**Vysvětlení, změna, doplnění zadávacích podmínek č. 9 (Dodatečná informace č. 9)**

Veřejná zakázka: Dostavba budovy OKB a nástavba provozně technického objektu v Oblastní nemocnici Trutnov

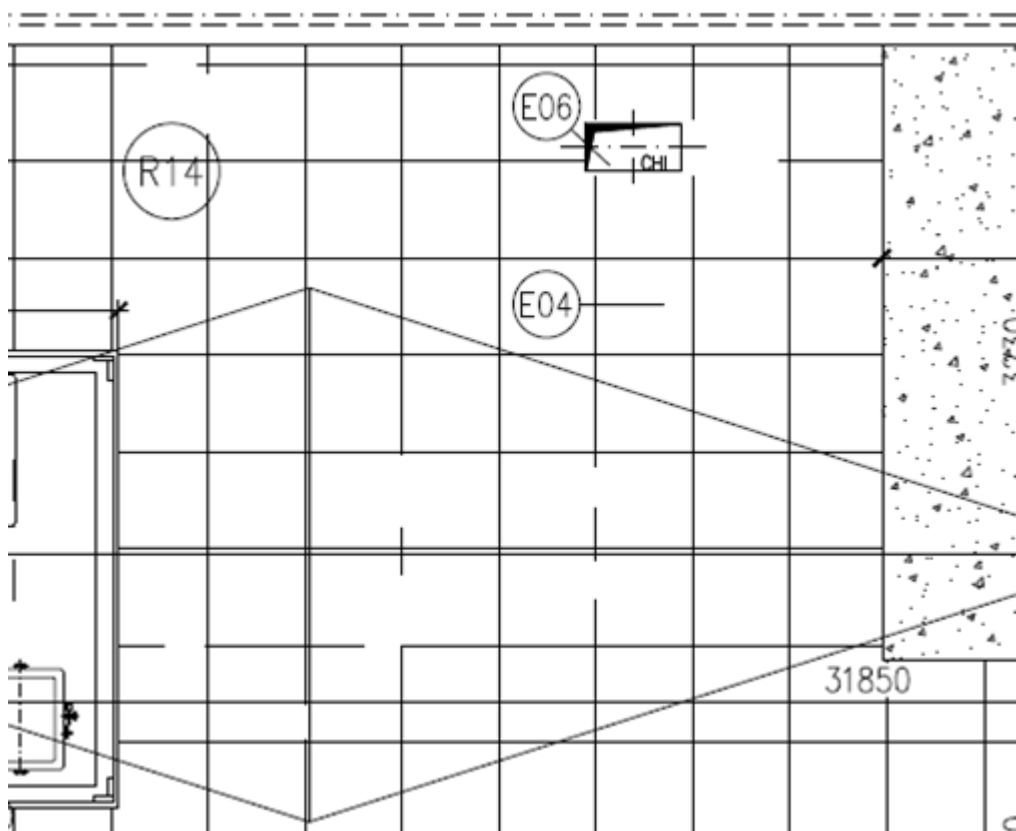
VV „nástavba objektu E“, list „D.1.1a – Architektonicko.....“ pol61 a pol66 jsou duplicitní.

Žádáme o opravu VV.

Položka byla skutečně duplicitní, v opraveném VV již není.

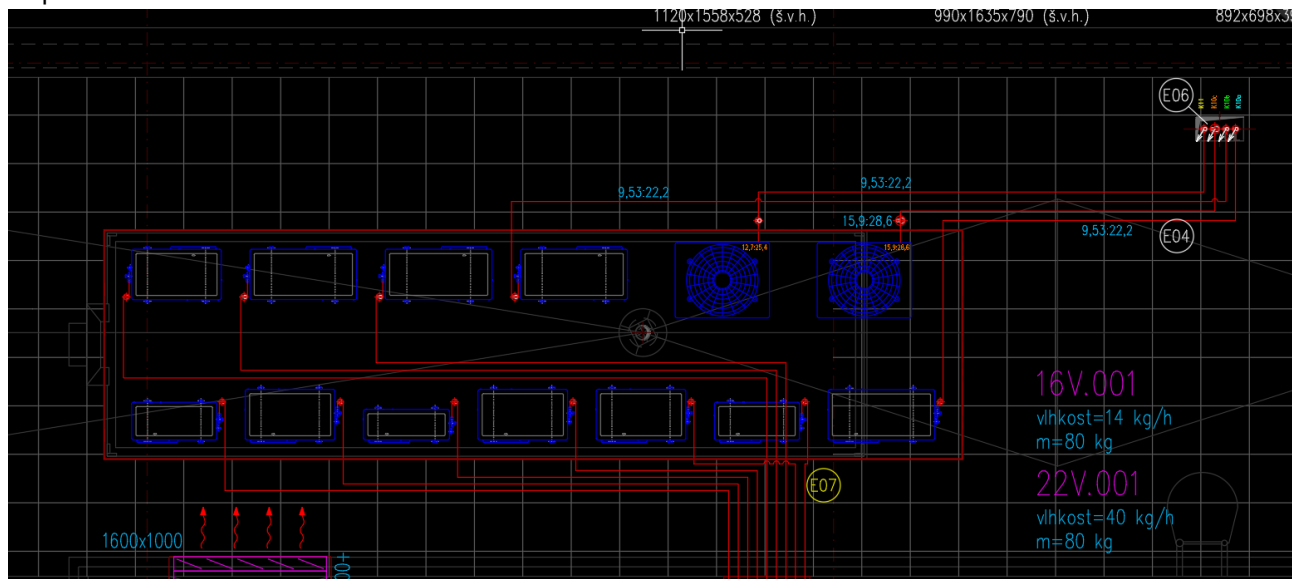
VV „A 20-15-P_2 Slepý rozpočet“ objekt OKB, list „D1_03_1 – Stavební“ pol.537 ozn.E03-umístění na 4NP objektu. Pol.538 ozn.E04 PD-tebulka venkovních zám. výrobků, počet kusu souhlasí ve VV i tabulce. Výkres 4NP je zobrazeno

Žádáme o vysvětlení, kde mají být 4ks prvku E04 umístěny? Žádáme o doplnění PD.

Pol. 541 ozn. E07 – V tabulce prvků je uvedeno

Ve VV jsou uvedeny 4ks a na výkrese 4NP jsme prvek vůbec nenašli. Žádáme o vysvětlení k nesouladu počtů ks a o doplnění PD o umístění prvku.

V obou případech se jedná o podpurné konstrukce pro trubní rozvody chlazení vedoucích po střeše – viz výřez. Počet ks ponechte dle VV.
